TRANS/WP.29/2002/71  
28 août 2002

PROPOSITION DE PROJET DE SÉRIE 02 D'AMENDEMENTS  
AU RÈGLEMENT N° 95

(Protection en cas de collision latérale)

Communication du Groupe de travail de la sécurité passive (GRSP)

Figure 1

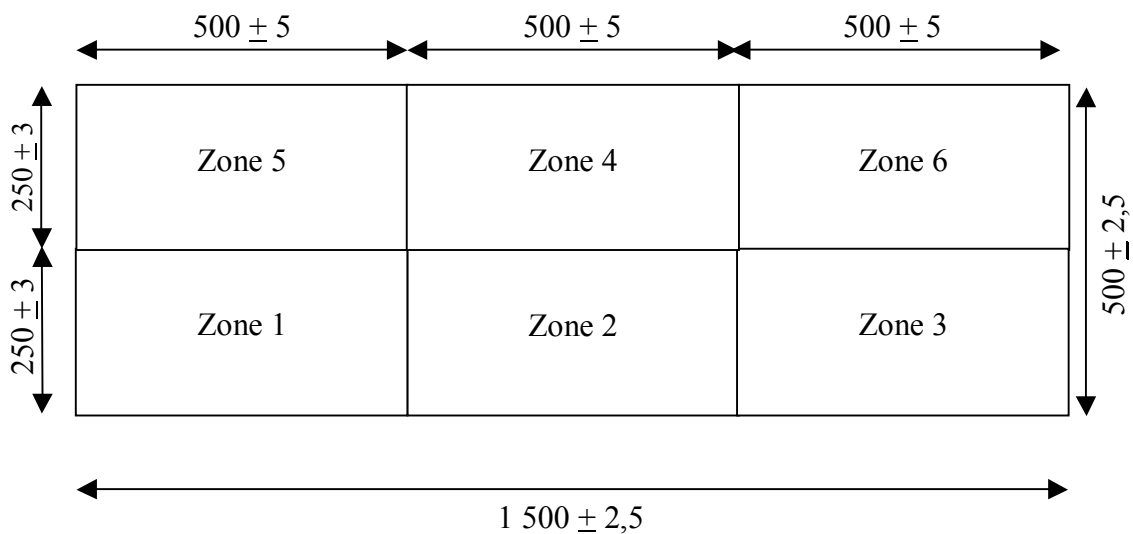
2.1.1.1 L'élément de frappe est constitué d'un assemblage de six zones dont les formes et les emplacements sont représentés dans les figures 1 et 2. Comme indiqué dans celles-ci, la dimension de ces zones est de  $500 \pm 5$  mm x  $250 \pm 3$  mm. La valeur de 500 mm doit être mesurée dans le sens de la largeur (W) de la construction d'aluminium en nids-d'abeilles, tandis que celle de 250 mm doit être mesurée dans le sens de la longueur (L) (voir la figure 3).

2.1.1.3 Les blocs doivent être centrés sur les six zones définies dans la figure 1 et chaque bloc (même si les capteurs sont incomplets) doit recouvrir entièrement la surface d'une zone.

Figure 2

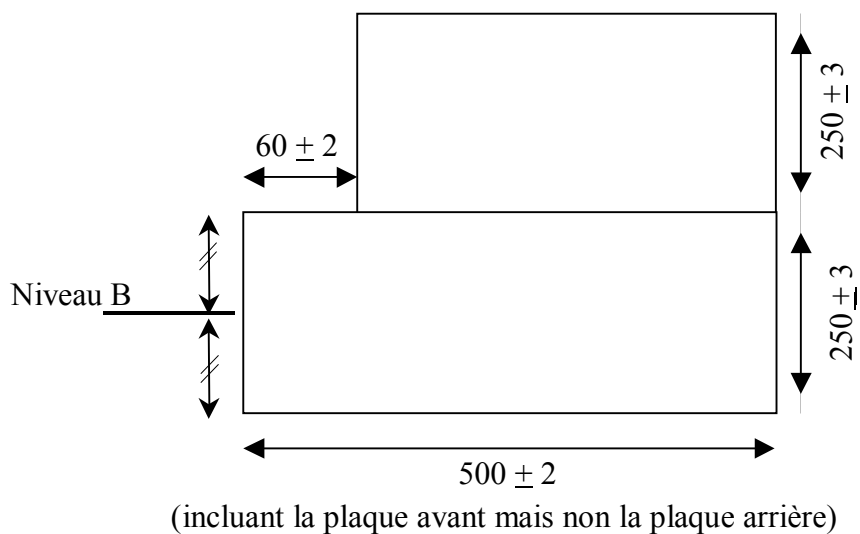
2.1.1.2 L'élément de frappe est divisé en deux rangées. La hauteur de la rangée inférieure doit être de  $250 \pm 3$  mm, tandis que son épaisseur doit être de  $500 \pm 2$  mm après un écrasement préalable (voir le paragraphe 2.1.2) et doit dépasser celle de la rangée supérieure de  $60 \pm 2$  mm.

2.1.2.2 Les blocs 1, 2 et 3 doivent être comprimés par le haut, avant l'essai, de  $10 \pm 2$  mm de manière que l'épaisseur résultante soit de  $500 \pm 2$  mm (fig. 2).

- 2.2.1.1 Les dimensions des plaques avant sont de  $1\ 500 \pm 1$  mm de large et de  $250 \pm 1$  mm de haut. Leur épaisseur est de  $0,5 \pm 0,06$  mm.
- 2.2.1.2 Les dimensions hors tout (définies dans la figure 2) de l'élément de frappe, lorsqu'il est assemblé, doivent être de  $1\ 500 \pm 2,5$  mm de large et de  $500 \pm 2,5$  mm de haut.
- 2.2.1.3 Le bord supérieur de la plaque avant inférieure et le bord inférieur de la plaque avant supérieure doivent être alignés, avec une tolérance de 4 mm.

Figure 4. Dimension des capteurs d'aluminium en nids-d'abeilles

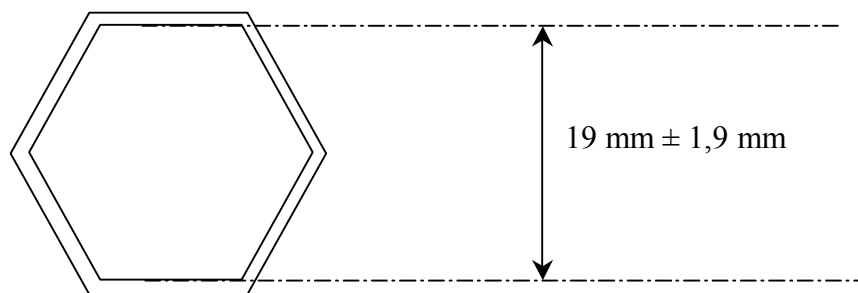
2.1.3.1 La dimension des capteurs de chaque bloc doit être de  $19 \pm 1,9$  mm (voir la figure 4).

Figure 5

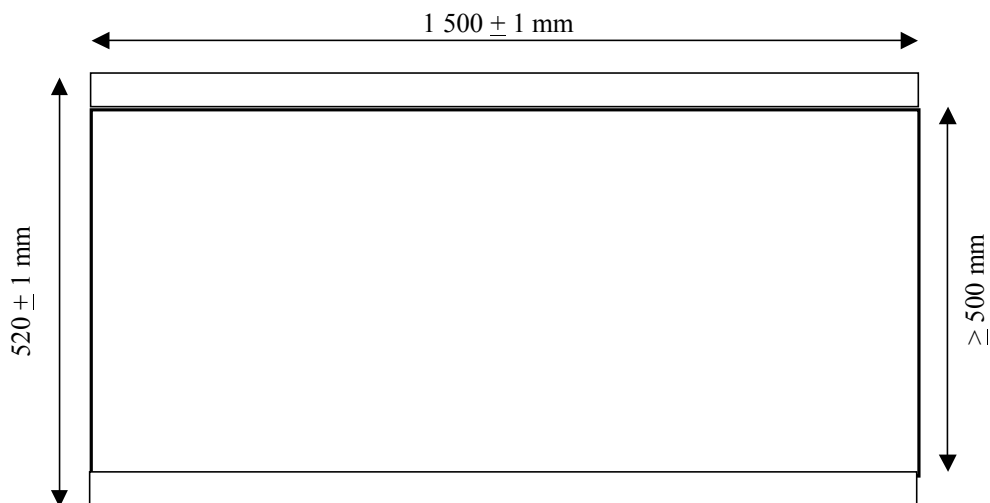
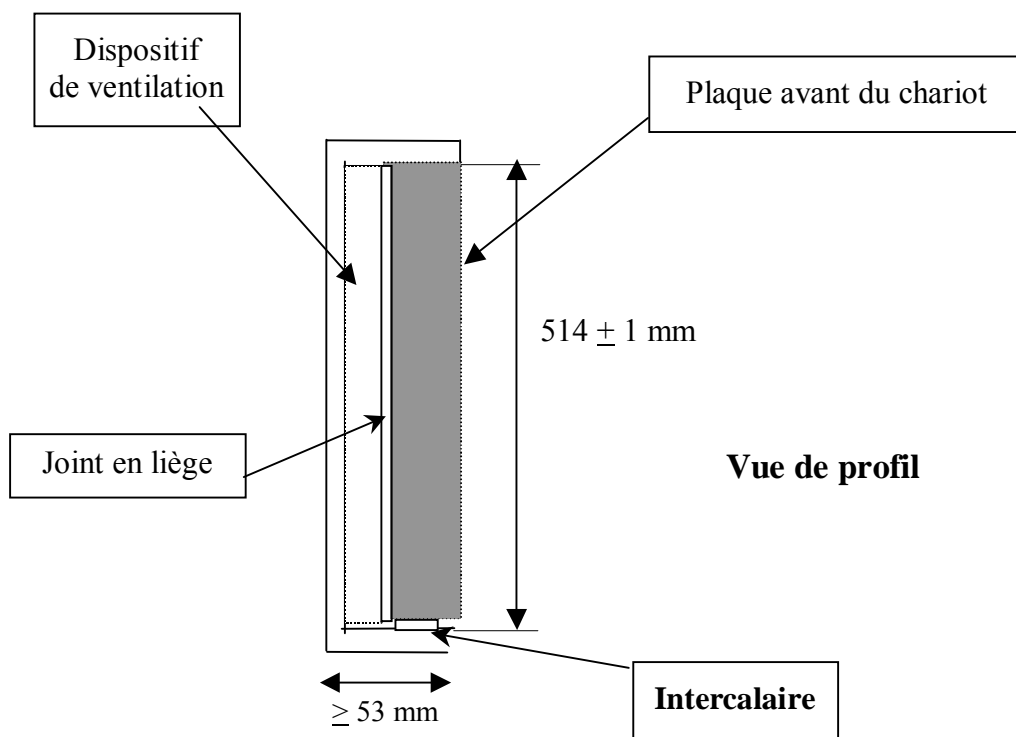
2.3.1.1 Les caractéristiques géométriques doivent être conformes à celles des figures 5 et 6.

2.3.2.1 La plaque arrière doit être faite en une tôle d'aluminium de 3 mm. Elle doit être fabriquée en un alliage d'aluminium et de magnésium des séries ALMg<sub>2</sub> et ALMg<sub>3</sub>, dont la dureté est comprise entre 50 et 65 sur l'échelle de Brinell. Elle doit être perforée au moyen de trous de ventilation: l'emplacement, le diamètre et l'écartement sont indiqués dans les figures 5 et 7.

2.4.1 Les blocs en nids-d'abeilles doivent être centrés sur la zone perforée de la plaque arrière (fig. 5).

Bas  
Figure 8

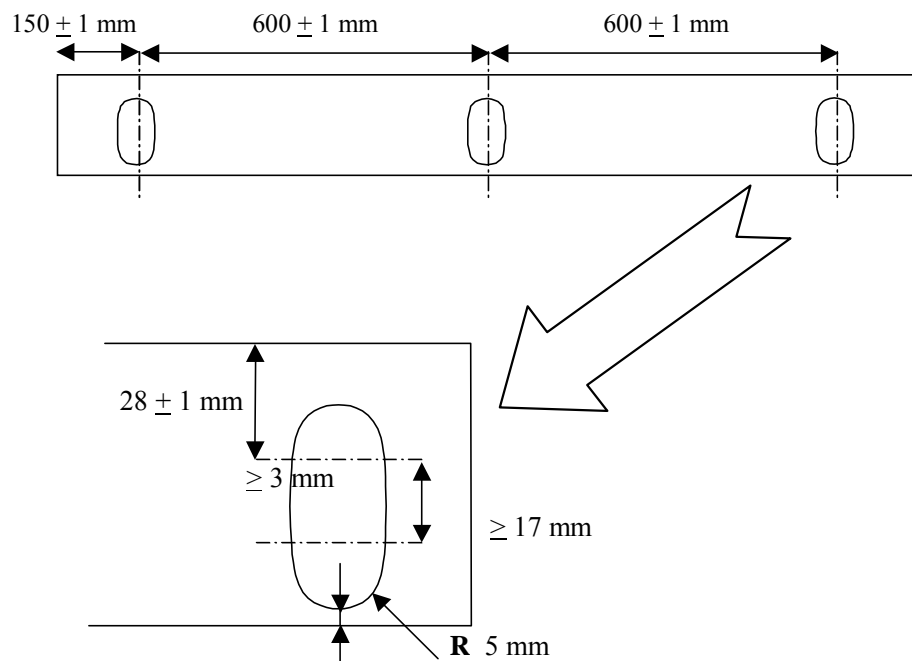
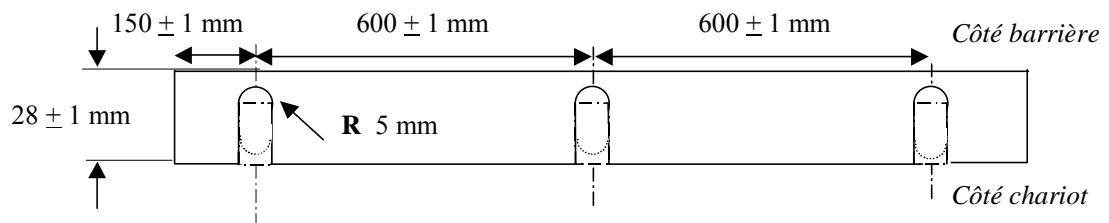
- 2.7.1 L'ajustement sur le chariot doit se faire selon la figure 8. L'assemblage doit comporter six boulons M8 et rien ne doit dépasser en largeur la barrière à l'avant des roues du chariot. Des intercalaires appropriés doivent être employés entre le rebord inférieur de la plaque arrière et la face du chariot afin d'éviter que la plaque arrière ne s'incurve lorsque les boulons de fixation sont serrés.

Note: Les trous de fixation dans le rebord inférieur peuvent être ouverts de manière à devenir des fentes, comme indiqué ci-dessous, afin que soit facilitée la fixation, à condition que la prise reste suffisante tout au long de l'essai de choc pour éviter le détachement.

Figure 9

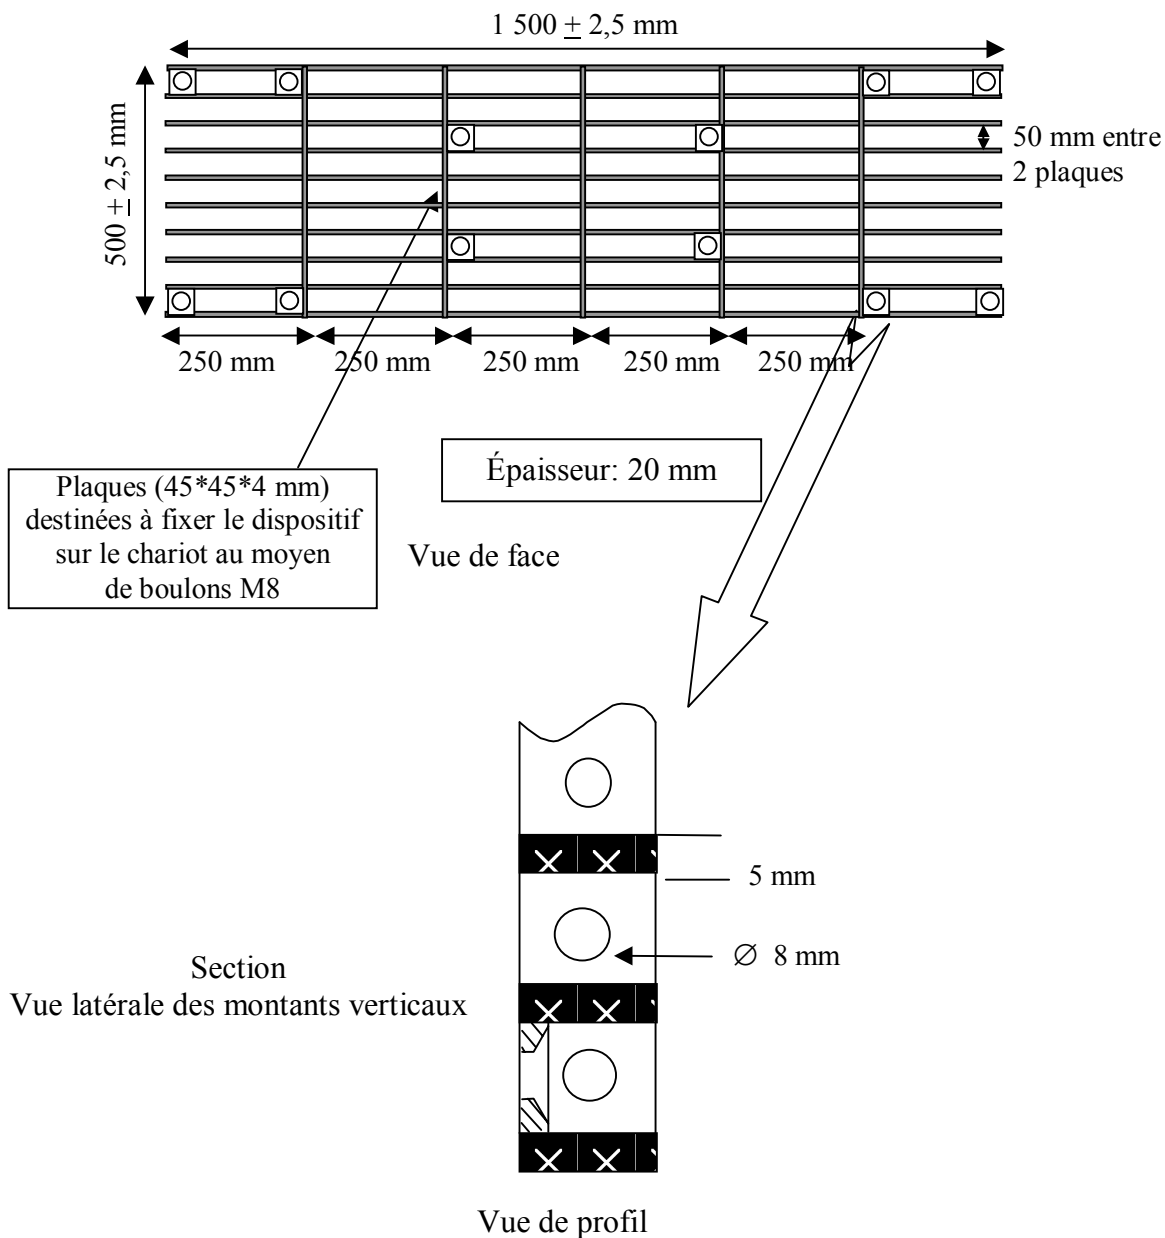
- 3.1 L'interface entre le chariot et le système de ventilation doit être solide, rigide et plat. Le dispositif de ventilation fait partie du chariot et non de l'élément de frappe tel qu'il est fourni par le fabricant. Ses caractéristiques géométriques doivent être conformes à celles de la figure 9.

Le dispositif de ventilation est une structure faite d'une plaque de 5 mm d'épaisseur et de 20 mm de large. Seules les plaques verticales sont perforées au moyen de neuf trous de 8 mm afin que l'air puisse circuler horizontalement.

Blocs 1 et 3  
Figure 2a

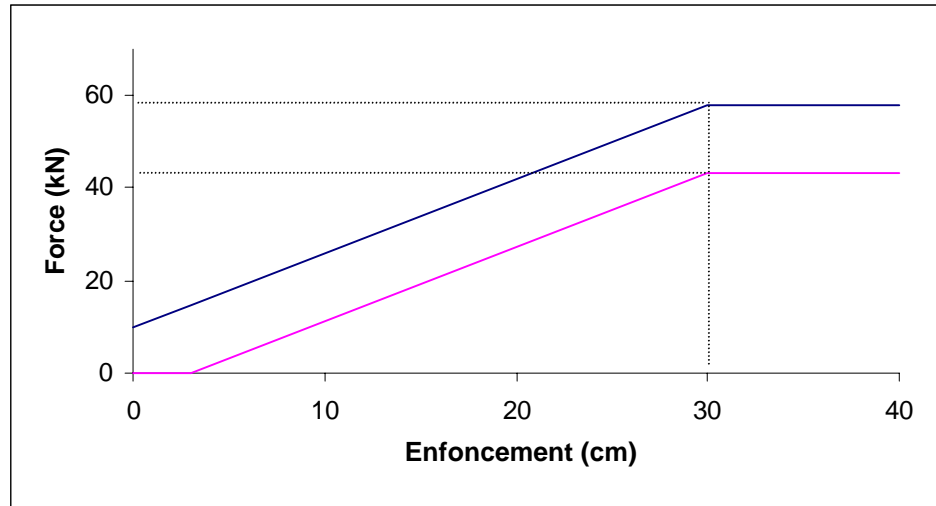
- 2.1.5.2.4 La somme des énergies provenant des sorties du couloir ne dépasse pas 5 % de l'énergie globale pour ce bloc.
  - 2.1.5.3 Les blocs 1 et 3 sont identiques et leur rigidité est telle que leurs courbes force-enfoncement doivent s'inscrire dans le couloir de la figure 2a.

Bloc 2  
Figure 2b

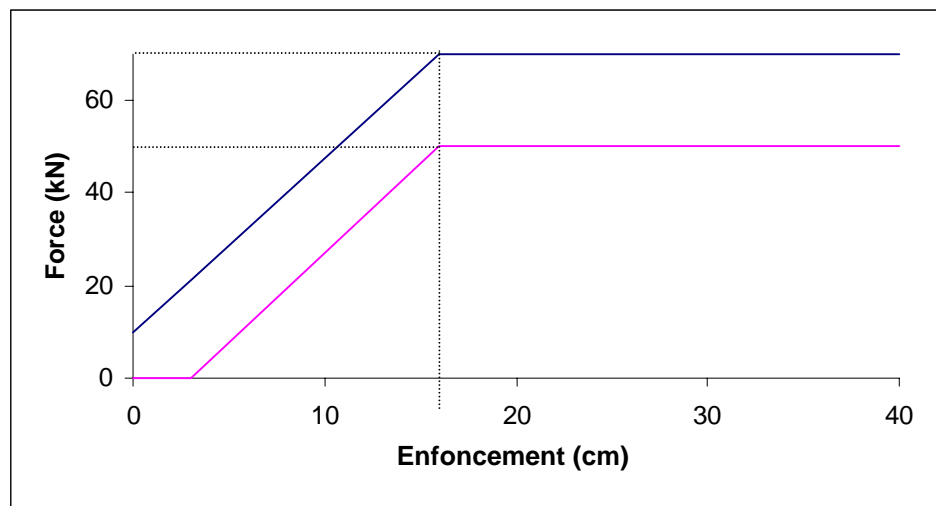
- 2.1.5.5 Le bloc 2 possède une rigidité telle que ses courbes force-enfoncement doivent s'inscrire dans le couloir de la figure 2b.
  - 2.1.5.6 Le bloc 4 possède une rigidité telle que ses courbes force-enfoncement doivent s'inscrire dans le couloir de la figure 2c.

Blocs 5 et 6  
Figure 2d

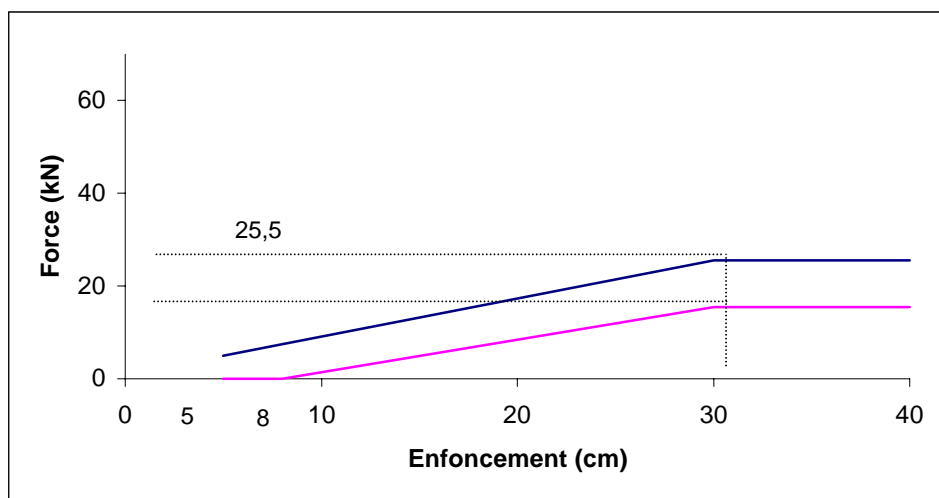
- 2.1.5.4 Les blocs 5 et 6 sont identiques et leur rigidité est telle que leurs courbes effort-enfoncement doivent s'inscrire dans le couloir de la figure 2d.
